同时这个sw文件是之前和您这边打算设计的一套打孔的准直器，然后在后端的不锈钢内进行打孔
这个通孔准直器，本质就是在透镜的后端，上下贯通一个1.3mm半径的圆孔，为了气体能够进入和充气
帮忙确认一下，这个的设计是否可行

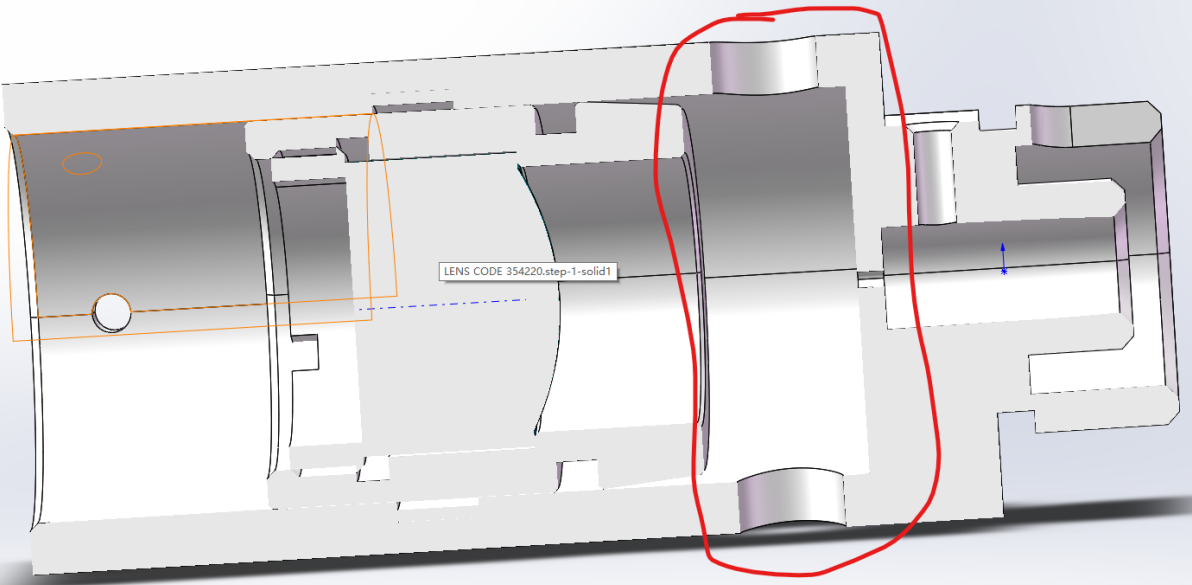
曹经理不太清楚，问的远讯光电技术
加了压之后，内部结构耐压和密封性就有要求了，得根据压力大小来评估，但是这款准直器是麓邦的ADFCA-11.0-APC，里面没有密封腔，充气全漏了。

厂家评估了下，充气过程中会对光路有扰动，出来的光斑不稳定，想问下这种使用主要是关注什么参数呢，或者测试什么内容

- 文件 c720f9adeb71339b728f95a81a0e7870.png 已添加

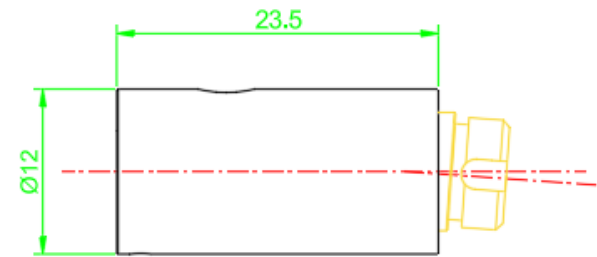
打孔准直器，成本2000元/只，5只起订

- 1.目前这款设计和麓邦是有点区别的，材质是铜，外形图如下
- 2.预留的打孔位置，只能打φ1mm的孔，不确定这个大小对客户充气有没有影响
- 3.透镜尺寸，要能和现在的结构匹配上，他们的透镜是焦距11mm，直径7.2mm，厚度约5mm的，透镜不合适内部结构用不了就没法承接
